Dodatek č. 2 ke Smlouvě o dílo č. 0079/0/OMI/17

- 2.1. Výše uvedené smluvní strany uzavřely dne 29. 11. 2017 Smlouvu o dílo na realizaci veřejné zakázky „ZŠ a MŠ Barandov I., objekt Chaplinovo nám. 615/1, Praha 5 – Hlubočepy – sociální zázemí pro sportovní areál“ ve znění jejího Dodatku č. 1 ze dne 13. 03. 2018 (dále jen „Smlouva“) a objednatel se zavázal za toto dílo uhradit sjednanou cenu ve výši 11.250.198,45,- Kč bez DPH, tj. 13.612.740,13,- Kč včetně DPH.

ZMĚNOVÝ LIST**03/2018**ze dne: **10.05.2018**projekt: **ZŠ a MŠ Barrandov I., sociální zázemí pro sportovní areál**místo: **Chaplinovo nám. 615/1, Praha 5 - Hlubočepy**

ZMĚNOVÝ LIST		04/2018
ze dne:	28.05.2018	
projekt:	ZŠ a MŠ Barrandov I., sociální zázemí pro sportovní areál	
místo:	Chaplinovo nám. 615/1, Praha 5 - Hlubočepy

Podklad k ZL č. 4

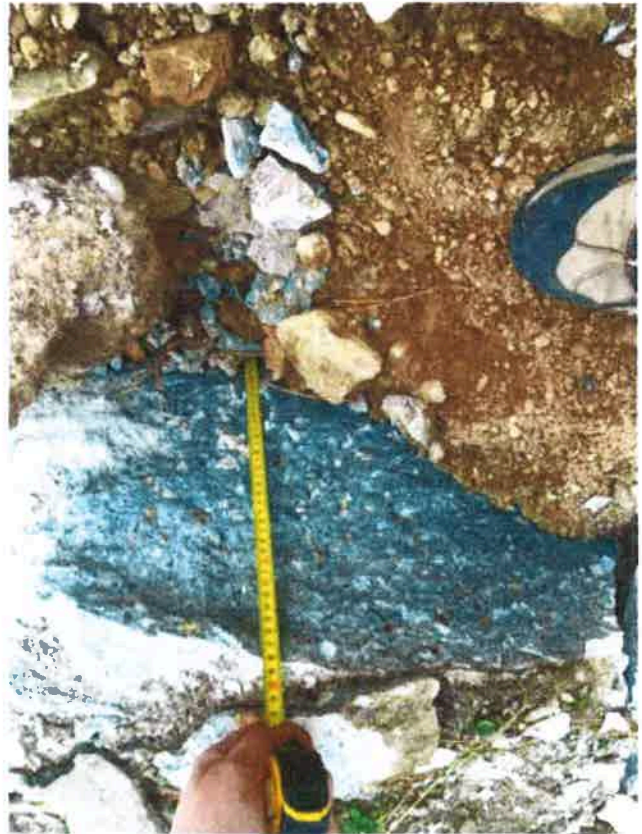
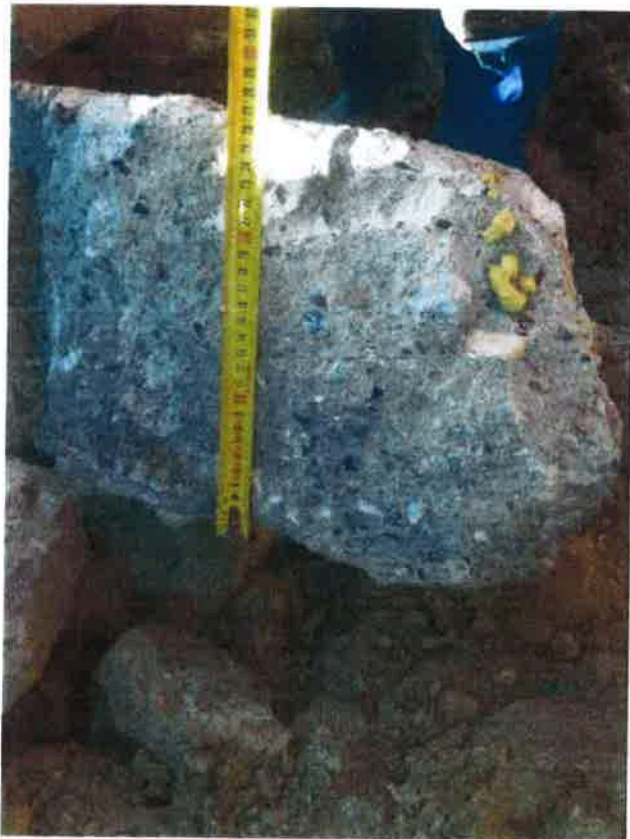
Na KD 07 9.3.2018 byla zadána průběžná evidence a dokumentace nadměrné tloušťky obetonování potrubí kanalizace a podkladních betonů pod manipulačními plochami.

Skutečnosti zjištěné při odkrytí svrchních vrstev manipulačních ploch a obetonování potrubí kanalizace jsou zdokumentovány v přílohách. Jedná se o vícenáklady vzniklé při bourání konstrukcí z betonu, vč. souvisejících zemních prací.

Zjištěním problematického založení stavby - nesoudržné podkladní zeminy se doplňují položky násyp pláně, hutnění podkladní zeminy, ochrana základové spáry a navýšení geologických činností při kontrolách podkladů.

Stavba: Přeložka NTL přípojky - doplnění 18,1m (celková délka 73,1m)

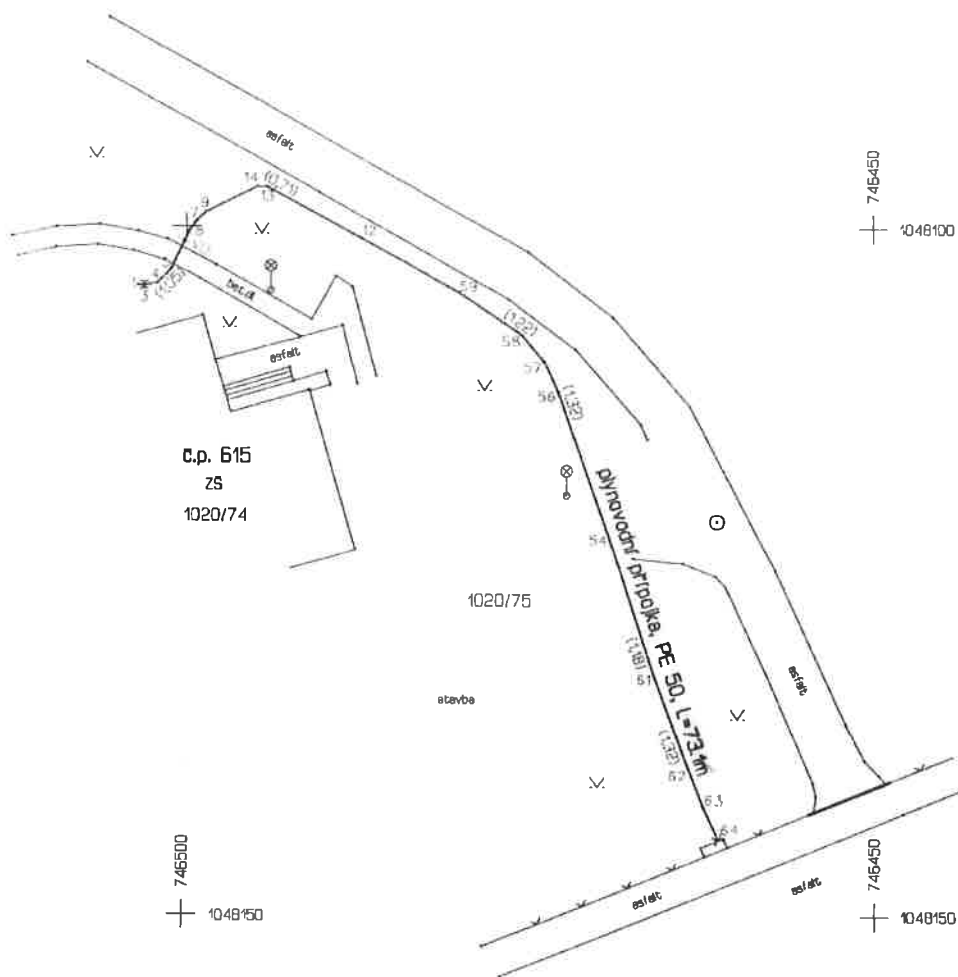
Přelozka vnitroareálové přípojky plynovodu - doplnění (oprava délky přípojky dle geodetického zaměření)
